Verlening (Project)omgevingsvergunning Veldoven 3a te IJsselstein
Burgemeester en wethouders van IJsselstein maken bekend dat met toepassing van artikel 2.12, eerste lid, onder a, onder 3e van de Wet algemene bepalingen omgevingsrecht een omgevingsvergunning is verleend voor:

Beschikking Omgevingsvergunning

Nota van Zienswijzen Veldoven 3a (OV-2012-177))

Het betreft de aanvraag om omgevingsvergunning voor het bouwen van een nieuwe woning aan de Veldoven 3a.

VELDOVEN 3 a IJSSELSTEIN HOOGTEINMETING TERREIN T.O.V. VELDOVEN EN PANOVEN 59.

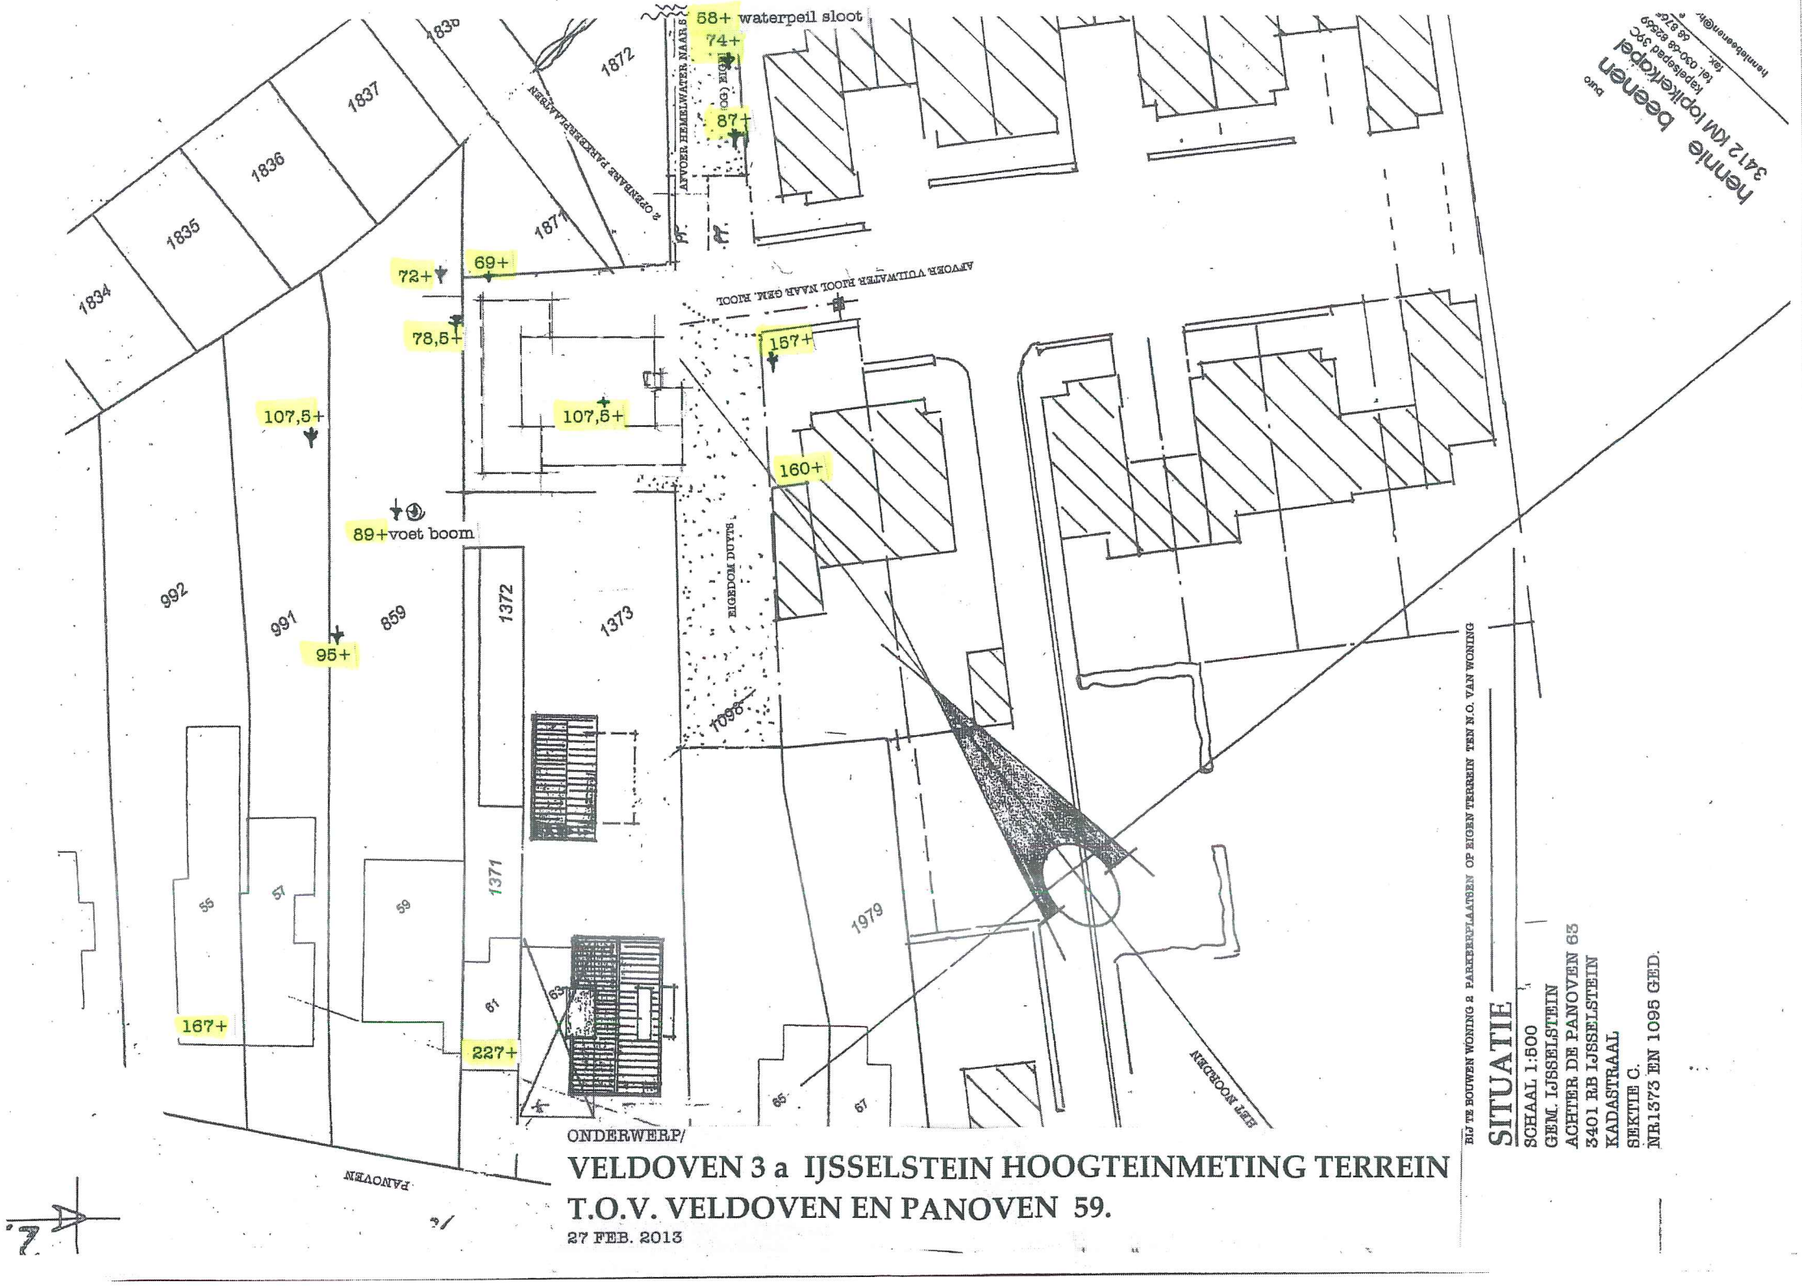
Op 12 februari 2012 is aan de inbrengers van de zienswijzen gelegenheid geboden hun zienswijze mondeling toe te lichten. De ontwikkelaar was hierbij met architect aanwezig. De toelichting heeft geen nieuwe standpunten naar voren gebracht. Wel is door de gemeente aan de bewoners van Panoven 57 en 59 toegezegd dat het perceel Panoven 59 bezocht zal worden om ter plaatse het hoogteverschil tussen de percelen te bekijken.
Op 19 februari is het perceel bezocht en naar aanleiding daarvan is besloten om voorafgaand aan vergunningverlening het peil voor de woning vast te stellen.
Op 28 februari is het peil van de omliggende percelen ingemeten. De zeven omliggende percelen hebben allen een andere hoogte. Hoogtes variëren in oost-westelijke richting van 1. 60 tot 78,5 + N.A.P. en in noord-zuidelijke richting van 1.70 tot 1.07 tot 2.27 + N.A.P. (zie dwarsprofielen peil)

Hoewel het de wens van de ontwikkelaar was om voor de woning het peil van de woningen aan de Veldoven (1.60 + N.A.P.) aan te houden is naar aanleiding van de zienswijzen besloten om het vloerpeil met 0.30 m te verlagen tot 1.30 + N.A.P. Verdere verlaging is niet mogelijk gezien de ontsluiting van het perceel op de Veldoven en de door HDSR geadviseerde minimale ontwateringsdiepte.

Wij menen dat het ontwerp gezien het bovenstaande niet in strijd is met redelijke eisen van welstand.
Ontsluiting van de woning dient via eigen terrein plaats te vinden.	Zoals hierboven al aangegeven zijn de percelen Panoven 63 en 65 niet in eigendom van de ontwikkelaar zodat de ontsluiting ook niet op die wijze kan plaatsvinden.
Aangezien het verhard oppervlak op het perceel Veldoven 3a significant toe zal nemen kan dit eventueel gevolgen hebben voor de waterafvoer en het grondwaterpeil. Op basis hiervan vragen wij u om de adviezen van het Hoogheemraadschap de Stichtse Rijnlanden (HDSR) met betrekking tot aanleghoogte, grondwater en waterketen als een verplichting in uw besluit op te nemen.	Voorafgaand aan de ter visie legging van de ontwerpbeschikking heeft vooroverleg over het bouwplan met HDSR plaatsgevonden. Er is een digitale watertoets uitgevoerd en in een later stadium is de ontwerpbeschikking samen met de ruimtelijke onderbouwing en overige stukken door HDSR beoordeeld. Conclusie van de watertoets is dat het bouwplan weinig tot geen gevolgen heeft voor het watersysteem. De ruimtelijke ontwikkeling voldoet aan de belangrijkste minimale voorwaarde: “het standstill beginsel”. Dit beginsel houdt in dat door het plan geen verslechtering van de waterhuishouding ontstaat. In het ontwerp van de woning is opgenomen dat voor de daklijst van de luifels en de muurafdekking zink toegepast zal worden. HDSR adviseert om zinkcoating toe te passen om uitloging van zink te voorkomen. Indien dit niet wordt toegepast moet er een zuiveringsvoorziening worden aangelegd zodat er alleen schoon water wordt geloosd op het oppervlaktewater. Dit zal als voorwaarde in de omgevingsvergunning worden opgenomen. Door HDSR is de ontwateringsdiepte voor de woning bepaald. In de huidige situatie (peil van de grond op dit moment is 1.07 + N.A.P.) bedraagt de ontwateringsdiepte 0.60 m. De door HDSR geadviseerde minimale ontwateringsdiepte bedraagt 070 m. Het vloerpeil van de woning wordt opgehoogd tot 1.30 + N.A.P. Hierdoor bedraagt de ontwateringsdiepte 0.83 m. Hiermee wordt voldaan aan de minimale ontwateringsdiepte die HDSR adviseert. Het vloerpeil wordt vastgelegd in de vergunning.

Wij vragen u de garantie dat het maaiveld van Veldoven 3a onder het niveau van Veldoven en op de erfgrens gesitueerde damwand zal blijven.	Het perceel Veldoven 3a blijft 0.30 m onder het niveau van de woning aan de Veldoven 3.
Alle huizen aan de Hof van Panoven zijn uitgerust met een Itho Daalderop DemandFlow afzuiging en ventilatiesysteem. Hierbij bevindt zich in iedere ruimte een afzuigpunt welke door een centrale unit wordt aangestuurd. De	In de woning zal geen openhaard maar een gashaard geplaatst worden. Gezien de afstand tot de woning aan de Veldoven 3A wordt hiervan geen overlast verwacht.

tekeningnummer
1887-D-03

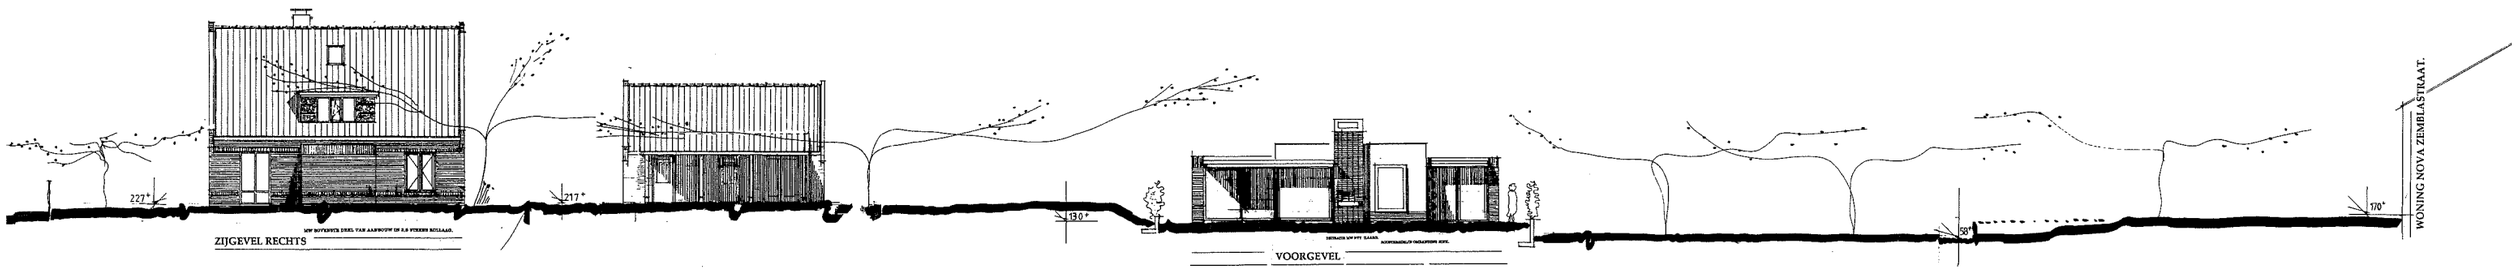
Zienswijze	Gemeentelijke beantwoording
De woning wordt op slechts 1,5 meter achter de heg van onze achtertuin gebouwd waardoor het vrije uitzicht en de rust volledig verdwenen is	De woning aan de Veldoven 3a wordt op circa 31,5 m afstand van de woning aan de Nova Zemblastraat 20 en op circa 1,5 meter afstand van de erfgrens met de achtertuin van deze woning gebouwd. De woning is aan de zijde van de Nova Zemblastraat circa 3 m hoog. Op een afstand van circa 4,5 m van de erfgrens bedraagt de bouwhoogte 3.75 m. Op basis van het geldende bestemmingsplan is het mogelijk een bijgebouw te bouwen met een maximale bouwhoogte van 4,5 m tot op de erfgrens. Dit is hoger en dichterbij gelegen dan de te bouwen woning. Hoewel het feitelijke uitzicht vanuit de woning of achtertuin wellicht wijzigt door de bouw van de woning, was er op basis van de bouwrechten vanuit het geldende bestemmingsplan al geen sprake van een (recht op) vrij uitzicht.

De ontwikkelaar is bij ons thuis geweest om het plan toe te lichten. Wij hebben hem uitgelegd dat wij vooral vonden dat de woning te dicht op onze tuin zou komen te staan. Wij zien hiervan niets terug in de plannen.	Wij hebben hiervan kennis genomen maar zijn uitgegaan van het bouwplan zoals bij ons is ingediend. Het perceel C 2028, waarop de woning wordt gebouwd, biedt overigens nauwelijks mogelijkheid om de woning verder van uw tuin te bouwen.

VELDOVEN 3.a IJSSELSTEIN DWARSPROFIEL
T.O.V. VELDOVEN EN PANOVEN 59.

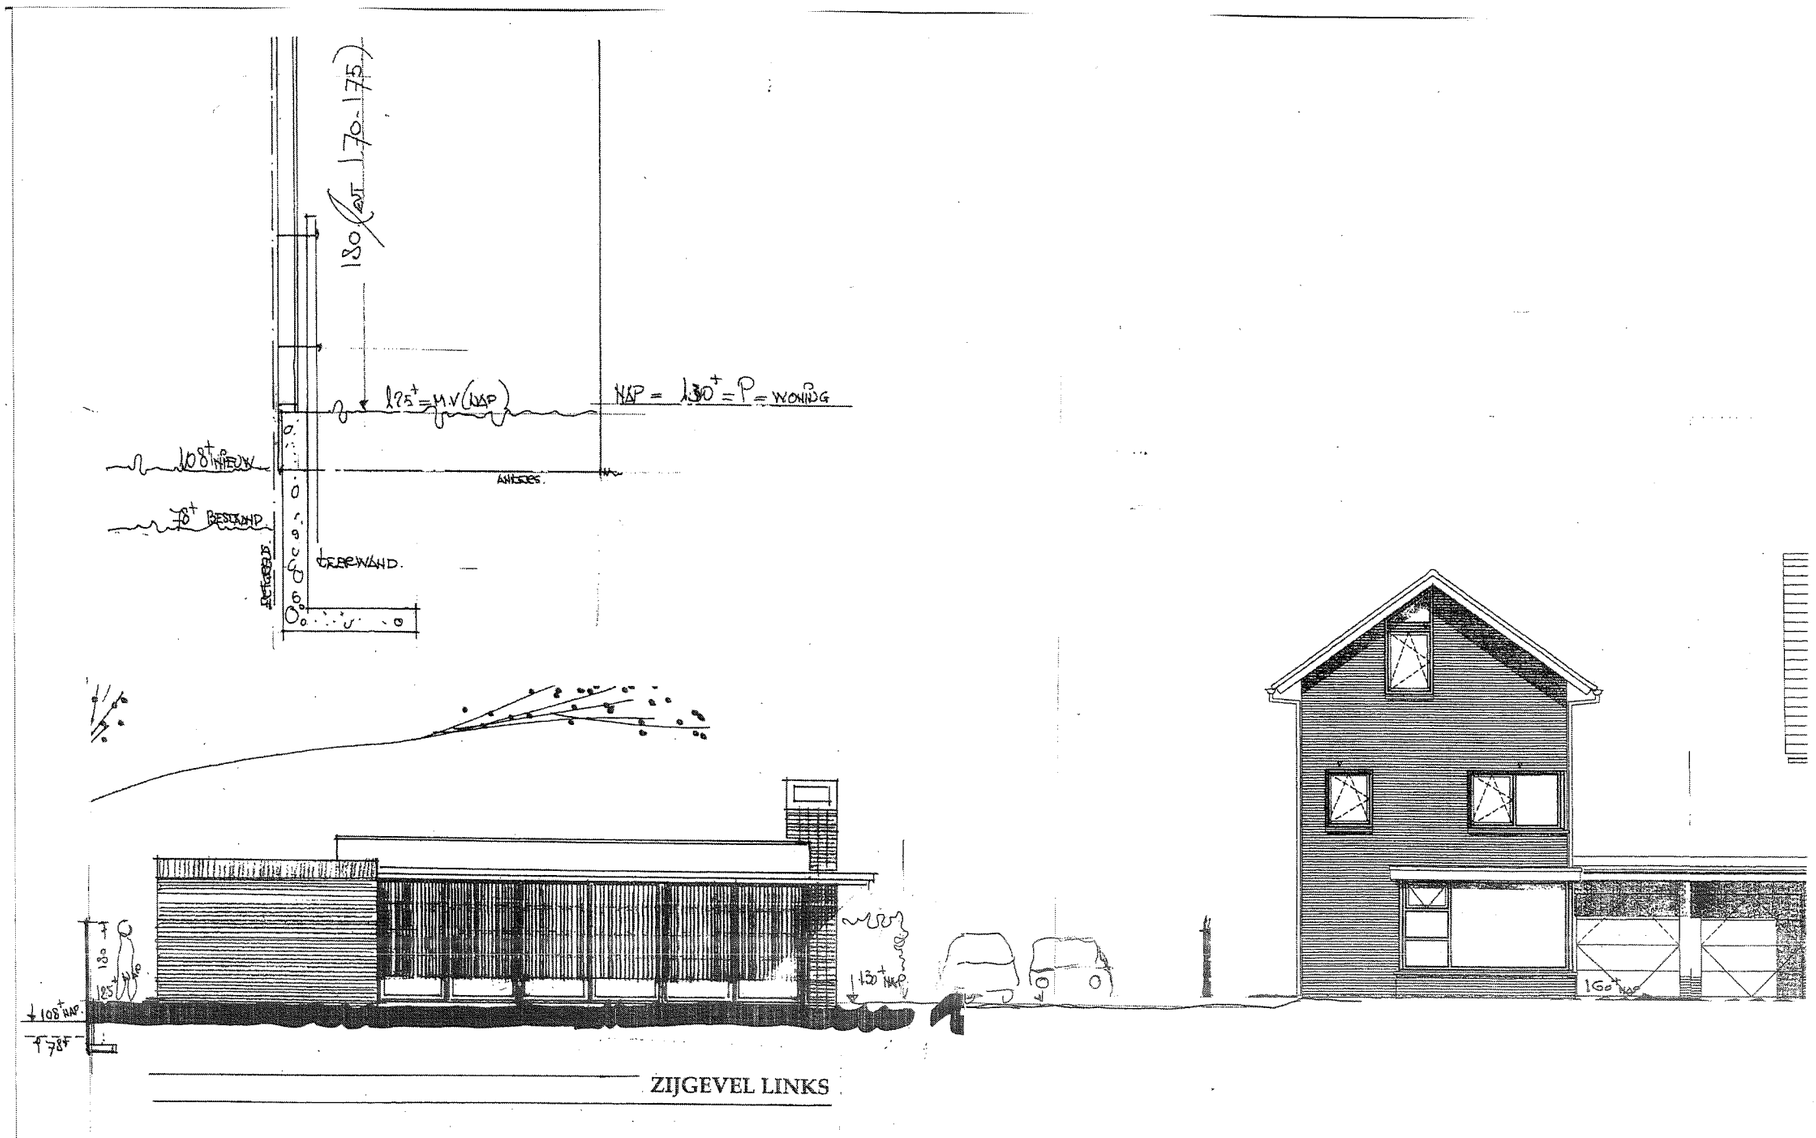
Ramen en deuren op 1.25 m van de perceelsgrens moeten ondoorzichtig, brandwerend en niet beweegbaar zijn. Geen van deze aspecten zijn zichtbaar op de geleverde tekeningen.	In de gevel, grenzend aan perceel Panoven 59, zijn geen deuren opgenomen, slechts bovenlichten die voorzien zullen worden van niet doorzichtig glas.
Er is sprake van aantasting van de privacy van de acht aangrenzende percelen/tuinen en met name door de hoogte van de te bouwen woning en door het ophogen van de grond (ongeveer 75 centimeter of 115 centimeter) De aangegeven 3.75 m hoogte is gemeten t.o.v. het straatpeil in de Hof van Panoven. Praktisch betekent dat 4.50 meter of meer t.o.v. mijn tuin. Dat is gezien de aard van de omliggende tuinen veel te hoog.	De achtertuin van de woning Panoven 57 heeft een peil van 1.075 m + N.A.P. De achtertuin van de woning Panoven 59 heeft een peil van 78.5 m + N.A.P. Het terrein Veldoven 3a heeft op dit moment een peil van 1.075 + N.A.P. De tuin van de Panoven 59 ligt dus, in de bestaande situatie, wat lager dan de beide naastgelegen tuinen. Het vloerpeil van de woning is vastgesteld op 1.30 + N.A.P. waarbij de grond aan de kant van de Panoven 59 nog iets verlaagd wordt naar 1.25 + N.A.P. Verdere verlaging van het vloerpeil is niet mogelijk gezien de ontsluiting op de hoger gelegen Veldoven en de door HDSR

geadviseerde ontwateringsdiepte. Het hoogteverschil met Panoven 57 bedraagt 22,5 cm. en met nummer 59 circa 50 cm. Wij vinden dit een aanvaardbaar hoogteverschil.
Er is wel degelijk planschade te verwachten	Deze zienswijze is niet onderbouwd door een planologische vergelijking tussen het bestemmingsplan “Zuidoost” en de planologische ontwikkeling “Veldoven 3a”. Het risico op planschade wordt door gemeenten vooraf ingeschat. Dit om te beoordelen of een bouwplan financieel uitvoerbaar is. Alleen in die gevallen dat het op voorhand duidelijk is dat een bouwplan financieel niet uitvoerbaar is, is er reden om een omgevingsvergunning, waarmee wordt afgeweken van het bestemmingsplan, te weigeren. De gemeente heeft ook in dit geval het risico op planschade beoordeeld en is van mening dat het bouwplan financieel uitvoerbaar is.
Het bouwplan is voorgelegd in een overleg met ontwikkelaar en architect. Door verschillende aanwezigen is duidelijk aangegeven dat ze tegen de bouw van de woning zijn en ook aangegeven dat ze zich hiertegen zullen verzetten. Indiener zienswijze heeft persoonlijk bij de ontwikkelaar aangegeven bezwaar te zullen maken tegen de bouw.	Wij hebben hiervan kennis genomen.
